# Søknad om fråvik

Fråvikssøkar: Allan Høymark	
		Sakshandsamar hjå fråvikssøkar: Tekst her	
		Dato: 06.10.2025	
		Arkivnr: Skriv arkivnr her	
Prosjekt(namn): Fv. 49 Fossenbrattetunnelen			
Vegnr:	Fv. 49	Vegreferanse:	K S10D1 m4844
ÅDT (i dag):	2831	Fartsgrense:	80
ÅDT (dim. år):	3114	Teikn.nr:	Tekst her
Dim.klasse:		Tunneloppgradering	
Plannivå:		Byggeplan	
<b>Vegnnormal det vert søkt fråvik frå</b> (Kryss av for ein av normalane ved å dobbelklikke i boksen og velje «aktivert»)			
N100:	<input type="checkbox"/>	N101:	<input checked="" type="checkbox"/>
N200:	<input type="checkbox"/>	N500:	<input type="checkbox"/>
N601:	<input type="checkbox"/>	Eventuelle rundskriv:	Tekst her
For krav i N300, N301, N302, N303, N400 og N401 nyttast skjema frå Statens vegvesen: <a href="#">vegvesen.no</a>			
<b>Type fråvik/element det vert søkt fråvik frå:</b> Rekkverk			
(Det skal fyllast ut eitt skjema for kvart krav på kvart punkt langs strekninga)

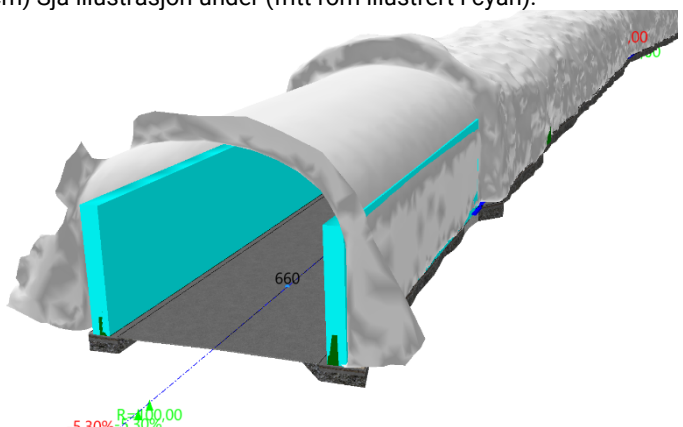
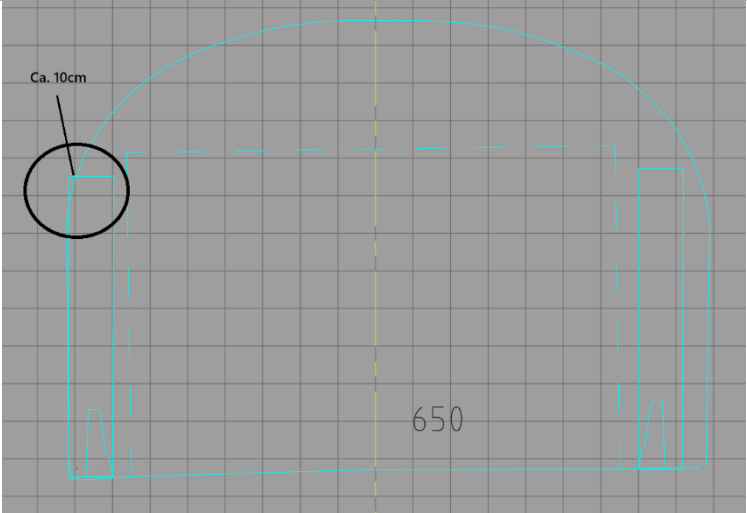
<b>Krav (nummer og tekst)</b>	<b>Bakgrunn og grunngjeving for fråvik</b>		
<p>4.2.2-9</p> <p>Høyden i det frie rommet skal være minimum 4,0 meter målt vertikalt fra slitelaget. Bredden på det frie rommet måles fra rekkverkets føringselement ut i sideterrenget etter følgende regler:</p> <ul style="list-style-type: none"> <li>-For rekkverk i styrkeklasse N2 er bredden lik rekkverkets arbeidsbredde (W)</li> <li>- For rekkverk i styrkeklasse fra H1 til H4b og L1 til L4b er bredden lik rekkverkets inntrengningsbredde (VI)</li> </ul>	<p>I samband med oppgradering iht. Tunnelsikkerhetsforskrifta for fylkesveg (TSFF) av Fossenbrattetunnelen skal det settes opp betongføringskant gjennom eksisterande tunnelportaler.</p> <p>Ved vestre tunnelportal blir det konflikt mellom det frie rommet til betongrekkverk og portal. Det frie rommet er ca. 10cm for smalt gjennom portal.</p> <p>Inntrengningsbredde (VI) for valgt rekkverk er 60 cm. Tilgjengeleg bredde er 50-52 cm) Sjå illustrasjon under (fritt rom illustrert i cyan):</p>

<p>I dag er det montert stålskinnerekkverk på trestolpar gjennom portalen. Det er ynskjeleg å erstatte dette med stivare rekkverk av betong (H2).</p> <p>Det vert søkt fråvik for kravet for høgde i det frie rommet mellom betongføringskant og portal.</p>
<b>Vedlegg som fylgjer saka</b>	Tekst her
<b>Konsekvensar av løysing med fråvik</b> (positiv/negativ/liten eller ingen konsekvens samanlikna med løysingar som følg krava)	
Konsekvensar for teknisk kvalitet: Konsekvens ved å innfri fråviket er at det er risiko for at store køyretøy tar borti portalen dersom dei tipper/krengjer over betongføringskanten. Dette kan føre til skade på portal og køyretøy.	
Konsekvensar for tryggleik (for trafikantane): Ingen konsekvens for tryggleik. Etablering av nytt H2-rekkverk vil auke sikkerheita for trafikantane.	
Konsekvensar for miljøkvalitet, ytre miljø og HMS: Ingen konsekvens for miljøkvalitet, ytre miljø og HMS
